水庫集水區保育治理工程生態檢核表 規劃設計階段附表

勘查日期	民國 110 年 4 月 7 日	填表日期	民國 110 年 4 月 9 日
紀錄人員	宋 [REDACTED]	勘查地點	110 年曾文水庫蓄水範圍護岸工程第一期下游段
人員	單位/職稱	參與勘查事項	
宋心怡	漢林生態顧問有限公司/計畫經理	文獻蒐集、彙整生態友善建議	
現勘意見		處理情形回覆	
宋 [REDACTED] (漢林生態顧問有限公司/研究員)		吳 [REDACTED] 南區水資源局/工程員	
<p>生態人員於 4 月 7 日執行現勘，並依照目前工程設計初稿，提供以下建議：</p> <p>1. 護岸結構落差會造成野生動物橫向通行阻礙，一般建議每 200m 設置 1 處緩坡通道，目前規劃護岸長度 775m，僅有一條取土便道緩坡，建議增設 1-2 處緩坡結構以減輕影響。</p>		<p>相關意見會納入「曾文水庫蓄水範圍護岸工程第一期設計」委託技術服務案-下游段工程第一次工作會議記錄，提供給設計公司參考。</p>

工程名稱 (編號)	110年曾文水庫蓄水範圍護岸工程第一期下游段工程	填表日期	民國 110 年 4 月 9 日
評析報告是否完成 下列工作	<input checked="" type="checkbox"/> 由生態專業人員撰寫、 <input checked="" type="checkbox"/> 現場勘查、 <input checked="" type="checkbox"/> 生態調查、 <input checked="" type="checkbox"/> 生態關注區域圖、 <input checked="" type="checkbox"/> 生態影響預測、 <input checked="" type="checkbox"/> 生態保育措施研擬、 <input checked="" type="checkbox"/> 文獻蒐集

a. 設計初稿便道寬 10m

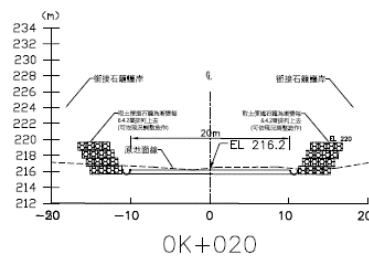
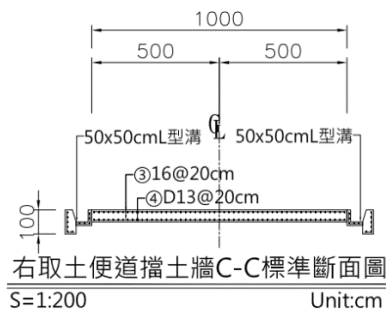
護岸結構落差會造成野生動物橫向通行阻礙，一般生態友善建議每200m設置1處緩坡通道，目前規劃護岸長度775m，僅有一條取土便道緩坡，本案生態人員建議增設1-2處緩坡結構以減輕影響。主辦單位與設計單位討論後，因考量工區位於蓄水範圍內，河道於汛期其實會在淹沒區中，本區新建護岸之橫向通行阻礙並不如上游工區，故護岸保持1處但有增加寬度設計，由10m調整為20m，並考量既有排水位置設置緩坡便道。另外排水溝也以U型取代L型，以防止動物受困。

b. 設計調整 - 便道調整加寬至 20m
